雲林離島式基礎工業區施工期間環境監測100年第3季
(100年7月~9月報告)行政院環境保護署審查意見回復情形

雲林離島式基礎工業區施工期間環境監測101年第3季
(101年7月~9月報告)行政院環保署審查意見回覆情形

雲林離島式基礎工業區開發計畫施工期間環境監測 108 年第 1 季報告

雲林縣環保局審查意見答覆對照表

圖 1 彰雲沿海水質污染特性之空間分布

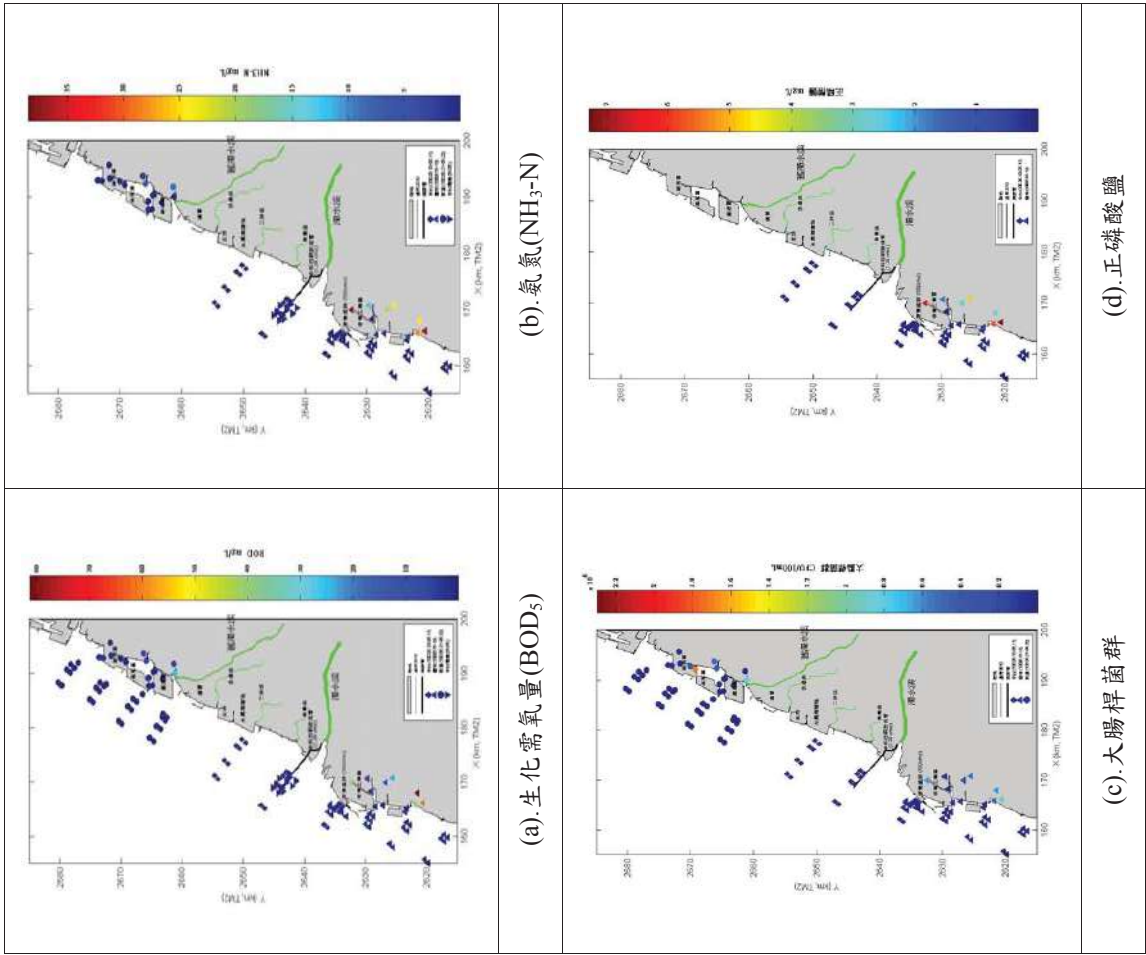
6.報告書圖3.1.7-4氨氮比較分析圖，本季蚊港橋氨氮測值持續上升，請說明原因為何。	新虎尾溪(蚊港橋測站)流域主要負荷乃受長期陸源不定期畜牧與生活廢污水中氮排放量變動所影響，導致氨氮濃度高低變化不一。由附件圖 1(b)彰雲沿海水質氨氮之空間變化趨勢顯示，其濃度分布多呈現從河口向海域遞減之特性，其結果亦反映於新虎尾溪下游河段，河川污染指標(RPI)均屬嚴重污染。

臭氣圖 3.1.1-4 更新如下

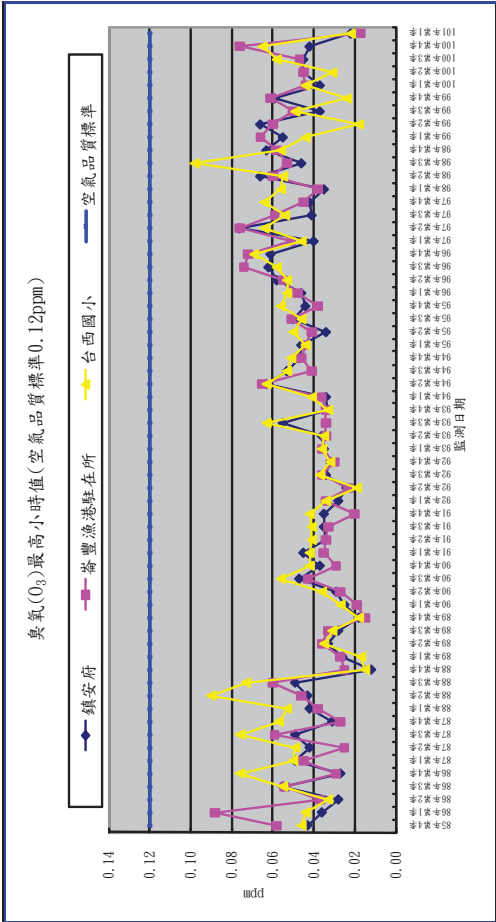
雲林縣政府意見	意見回覆
一、前揭函文本府收文日期為101年5月9日，附件送達日期為101年5月18日，建議爾後公文與附件一併寄送。	一、敬悉，遵照辦理。
二、本季噪音監測未超出標準	二、敬悉。
三、臭氣監測敘述(p3.2)與圖 3.1.1-4(p3.8)顯有不符，請修正。	三、謝謝指教，圖 3.1.1-4 已修正如附件。
四、P2-53~p2-68 圖 2.9-1 中，圖例標示有最大值、平均值及最小值，但於所列趨勢圖中並未完整顯示，請修正內容。	四、謝謝指教，本計畫民國 87 年執行期間係採集多種潮位水質，故於圖 2.9-1 顯現最大值、平均值及最小值之趨勢分析，而由民國 88 年開始調整採樣作業，僅於高、低潮位各進行一次採樣分析，爰此趨勢圖上以高潮位(H)及低潮位(L)水質分析結果進行解析。
五、海域水質雖測值多介於歷年變化範圍，但部分測項(如參寮排水測站之氨氮)較近期監測結果為高，請探討可能原因並持續監測留意其變化趨勢。	五、謝謝指教，由雲林沿海水質狀態之空間變化顯示，雲林離島工業區長期受到新虎尾溪與舊虎尾溪等陸源不定期畜牧廢水與生活污水排入影響，使生化需氧量、氨氮等有機污染指標於河口濃度明顯高於海域，而潮間帶水質介於其間，顯現污染濃度分布從河口向海域遞減之特性，後續將持續監測其變化趨勢。
六、海域水質部分監測值除標明與歷次相比無異外，請註明監測值是否符合相關水質標準或 NOAA 容許濃度。	六、謝謝指教，海域水質相關監測結果於後續報告中將列入美國 NOAA 容許濃度進行研析。
七、地下水除閘切水質外，於鄰海地區亦須觀測及探討地下水水位變化情形，及其與水質項目濃度變化之相關性。	七、謝謝指教，本計畫所進行之地下水監測，主要針對已陸化區域所設立之 2 口監測井及附近地區原有 2 口水井，進行每季 1 次之地下水水質監測，地下水水位監測則係以已陸化區域所設立 2 口監測井進行連續式觀測，歷年來皆有持續監測地下水水質及水位變化趨勢，後續將加強探討地下水水位變化及與水質項目濃度變化之相關性。
八、宜將「附錄四-6-表 1」移至本文，並加入相關重要參數欄位，如監測及管制標準值、溶氧、水深及總溶解固體物等。	八：謝謝指教，將於第 2 季予以修正。

圖 2.5-2 陸域植物生態春季監測新吉濁水溪口魚塭樣區下層植物分布圖

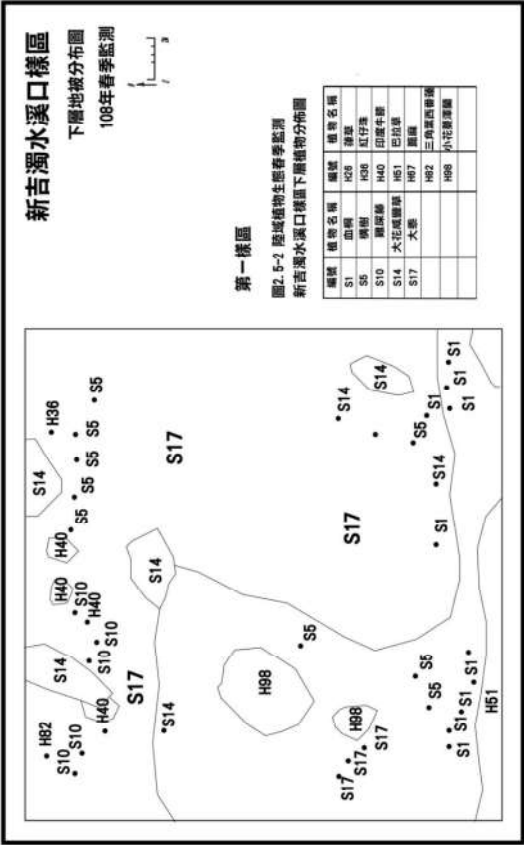
審查意見	意見答覆
一 經查本報告中有關監測項目、監測地點及內容撰述均屬合宜，合先敘明。	敬悉。
二 經查本報告書2.5.2節陸域植物生態監測(p.2-31頁)圖表重疊，另缺少圖2.5-2及圖2.5-3，請查明後修正。	謝謝指正，已修正報告書2.5.2節陸域植物生態監測(p.2-31頁)圖表重疊處，並補充圖2.5-2及圖2.5-3於報告書中。
三 表2.6-1本季採樣地下水水質分析數據統計表(p.2-41頁)，請補充說明“=”符號之定義。	“=”表示，已補充說明於報告書表2.6-1註4。
四 圖3.1.8-1離島工業區陸域河口歷年水質變化圖(p.3-70至3-85)及圖3.1.9-1離島工業區海域歷年水質變化圖(p.3-91至3-112)，橫軸刻度之數值及單位不詳，建議重新繪製。	謝謝建議，已修正報告內圖3.1.8-1及圖3.1.9-1橫軸單位為「時間(月.81-108年)」。
五 以圖3.1.11-4牡蠣問卷戶85~108年單位收量比較圖(p.3-133)為例，橫軸之數值無法清楚辨識；另圖3.1.11-5至圖3.1.11-9亦同，建議修正。	謝謝指正，已修正橫軸之數值於報告書內，詳如圖3.1.11-4至圖3.1.11-9所示。
六 綜上所述，本監測報告部分內容尚屬合宜，建議請貴局待環興公司修正後，逕送環保署。	敬悉。

圖 2.1-2 108 年度第 1 季各測站二氧化硫(SO₂)日平均值及最高小時值比較分析圖

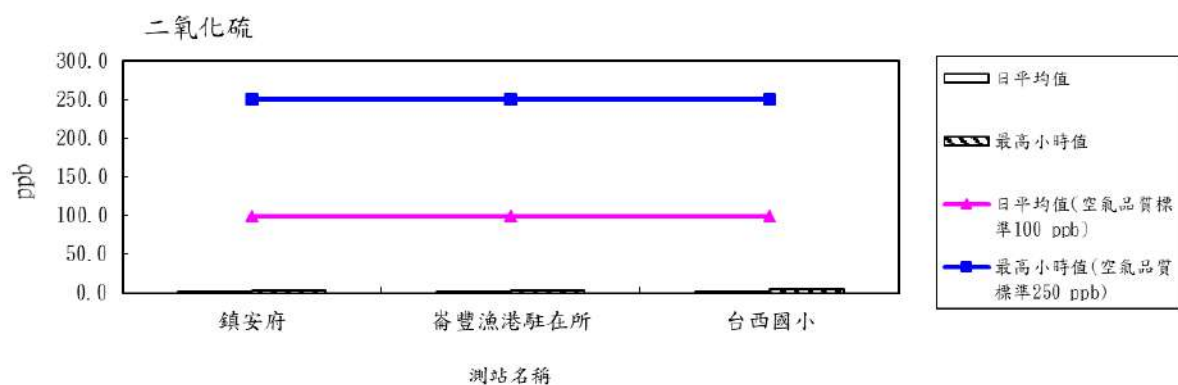
審 查 意 見	意 見 答 覆
一	圖2.1-2、圖2.1-4及圖2.1-5之圖例敘述中空氣品質未列單位，且建議與表2.1-2空氣品質標準單位相同。	謝謝指教，已修正圖2.1-2、圖2.1-4及圖2.1-5空氣品質標準單位與表2.1-2為一致。
二	本季鎮安府測站PM ₁₀ 濃度比其他測站高出3-4倍，請說明原因。	本季鎮安府測站監測時間為108年1月26-27日，其他測站監測時間為108年1月27-29日。而環保署於108年1月26日發出新聞稿，表示由於強烈大陸冷氣團導致風速增強，引發地表揚塵現象，麥寮地區小時PM ₁₀ 濃度在12時達623微克/立方公尺，14時空氣品質指標達紫色非常不健康等級，當日發布空污警報。
三	表2.2-1備註中依據102年雲林縣噪音管制區，至今已公告至106年雲林縣噪音管制區，請修正並檢討。	謝謝指教，已修正相關內容。
四	附錄中未見到落塵採樣及分析資料。	已補充第一季落塵採樣及分析資料於本季附錄中。
五	本季(1-3月)地下水監測結果SS02導電度、總溶解固體物相對其他區外監測井數值偏高，另氯鹽、氨氮、鐵、錳超過地下水污染監測標準，請持續監測。	謝謝指教，SS02歷年來導電度、總溶解固體物常有偏高形，主要是受環境特性，未來會持續監測。

圖一 氯鹽歷年濃度測值變化

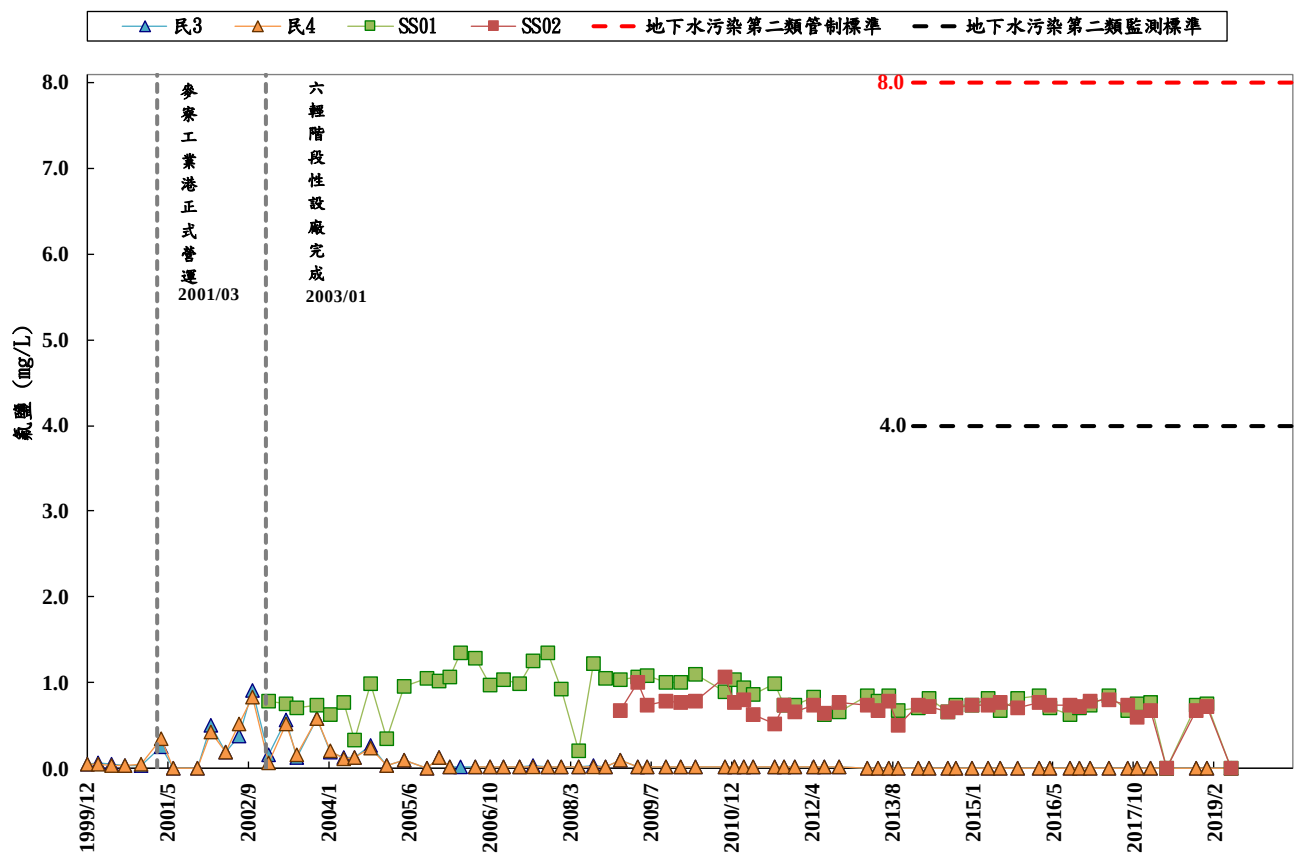
審 查 意 見	意 見 答 覆
	圖3.1.6-3「氯鹽歷年濃度測值變化」，「民井3」之地下水氯鹽監測值自2013年9月後變動幅度增大，請評估其發生原因。	謝謝指教，民井3係向民家借用之地下水井，其水質表示本區域的特性，目前雖有部份時間氯鹽偏高，惟仍多在監測標準以下，顯示本區域之地下水仍屬淡水。目前無發現本井附近之環境有足以影響水質之變化，未來將會持續注意水質變化與環境變化。
二	海洋委員會海洋保育署審核意見：	
	新興區潮間帶本季水質N1、N3及N4監測點之大腸桿菌群相較過去幾年，有明顯偏高狀況，建議補充說明。	謝謝建議，新興區潮間帶水質位於內陸排水與海域斷面之交界區，因多受內陸畜牧廢水及家庭污水影響，水質較海域斷面略差。新興區潮間帶水質之大腸桿菌群測值相較於上季，於108年第三季已有減少趨勢(圖二)，濃度仍在變動範圍內，後續將持續觀察。

附圖1 中華民國內政部地政司

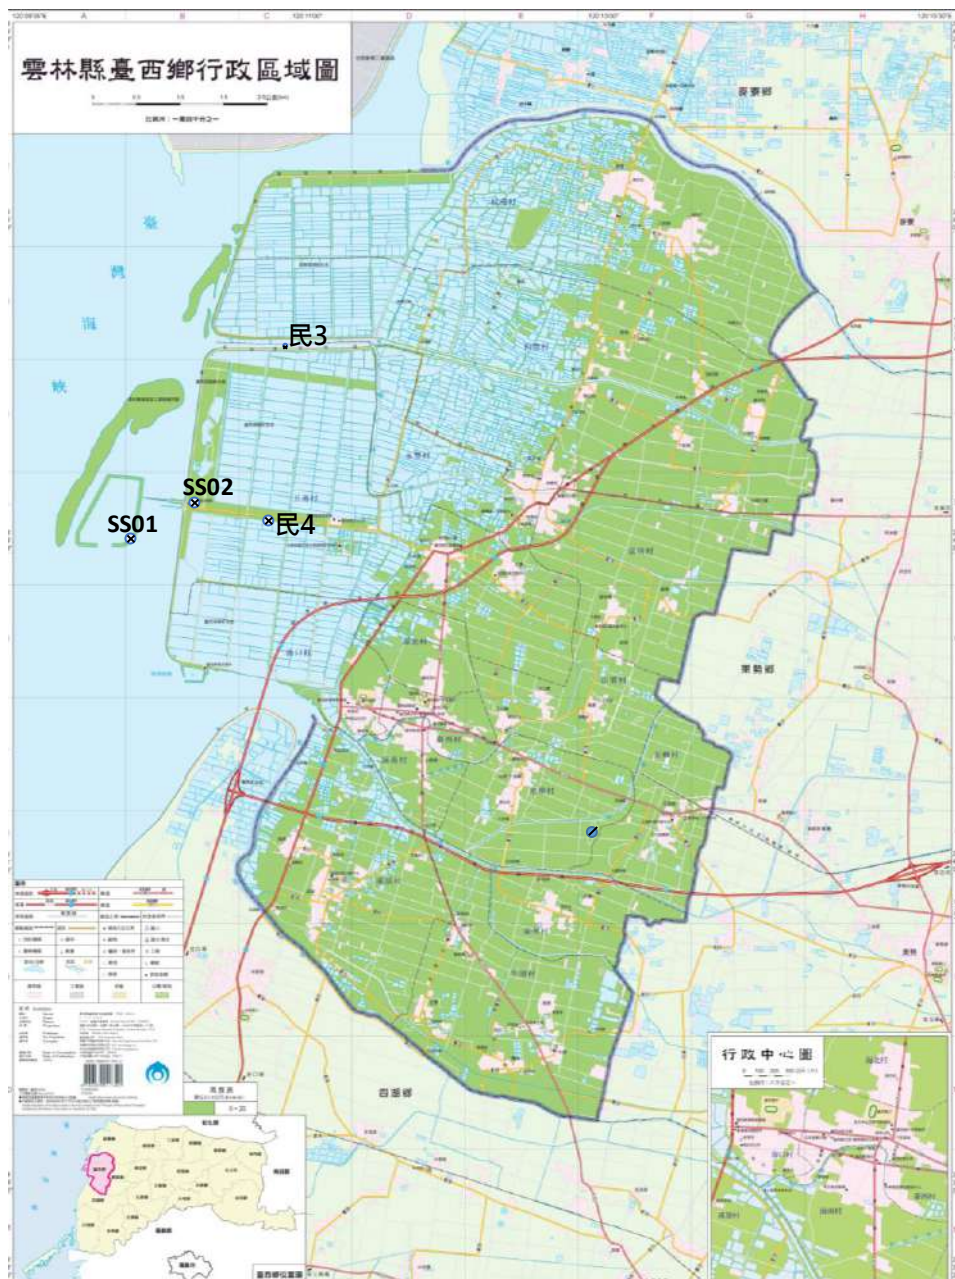
5.	P.3-43頁第四段提及SS02監測井係於98年設置於新興區已東之既有台西海埔地內，地下水受海水入侵情形明顯。本案場址位於麥寮鄉，請確認位於台西海埔地之描述是否正確？	謝謝指教，雲林離島式基礎工業區位屬雲林縣麥寮、台西、四湖、口湖等西部海岸既有海埔地，開發範圍包含離島、港域及內陸部分。其中麥寮區由台塑企業開發建廠。本計畫地下水監測點位位於新興區及台西海埔地，屬台西鄉範圍。(詳如附圖1)
